REGIONE DEL VENETO

COMITATO TECNICO REGIONALE V. I. A.
(L.R. 18 febbraio 2016, n. 4)

Parere n. 43 del 03/10/2018

Ex discarica 2B sita in località Casetta nel Comune di Sommacampagna (VR). Stima dei cedimenti del corpo rifiuti finalizzata alla realizzazione della copertura definitiva.

Figura 2 – Posizione dei campioni di rifiuto prelevati.

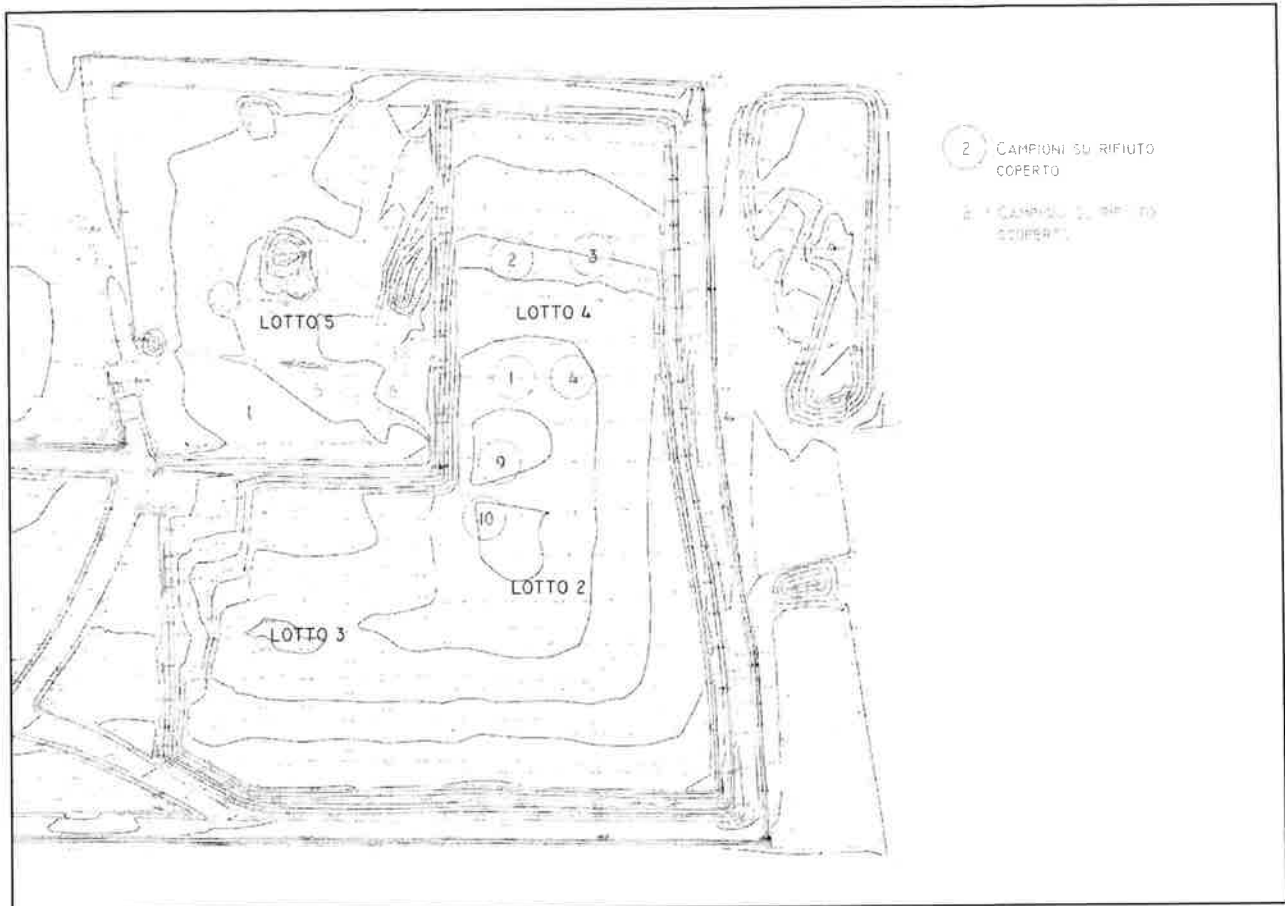
Si sono scelti 10 punti di campionamento, così distribuiti (vedi Figura 2):

- 6 punti di campionamento tra i lotti 2 e 4 perché rappresentativi di un rifiuto con età maggiore (2009-2014) e coperto provvisoriamente;

- 4 punti di campionamento sul lotto 5 (attualmente in coltivazione) perché rappresentativi di un rifiuto posato relativamente da poco (da aprile 2016) e non coperto provvisoriamente;

Si è volutamente tralasciato il lotto 3 perché poco rappresentativo dell'età del rifiuto conferito (simile al lotto 4).

Per ciascun punto di sondaggio è stato fatto un incremento ogni metro di profondità fino a 4 metri totali, quindi in totale sono stati prelevati 40 campioni di rifiuto.
